BT 0630
10.03.2000

Assunto: **Introdução de Extensão Fusível 32.6008.04,5**
Modelos: **BWR22C**
Marca: **Brastemp**

Fig.1

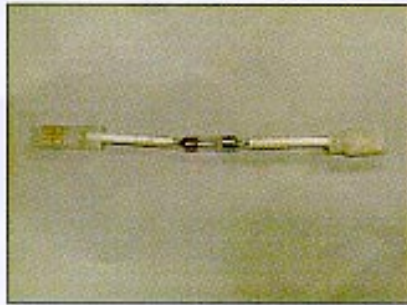
Com o objetivo de prevenir maiores danos ao ocorrer descargas elétricas (raios) e distúrbios da rede elétrica, estamos introduzindo um Fusível (Fig.1) em uma das fases do Cordão de Entrada da Lavadora BWR22C.

A sua função é de interromper totalmente o funcionamento da Lavadora, cortando o fornecimento de energia.

- 1) Em produtos que já possuam o Fusível, ao substituí-lo será necessário trocar também o Timer, pois distúrbios e descargas elétricas na rede afetam seu funcionamento.
- 2) Este componente deverá ser aplicado em todo atendimento a este modelo.

Fig.2

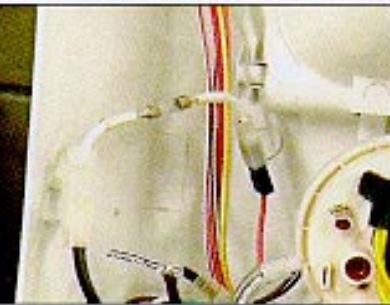
- 1.1 Desligue o produto da tomada;
- 1.2 Desconecte uma das fases do Cabo de Entrada do Chicote de Fios;
- 1.3 Conecte a Extensão Fusível em série com o Cordão de Entrada e o Chicote de Fios (Fig.2);
Atenção: cuidado ao desconectar o Cabo e conectar a Extensão, pois qualquer dano causado aos terminais poderá provocar futuro aquecimento nestes componentes e possível risco ao produto.
- 1.4 Fixe o conjunto ao Chicote de Fios através da Cinta de Amarração (00.0390.48.0) (Fig.3);
- 1.5 Corte a ponta excedente da Cinta de Amarração.
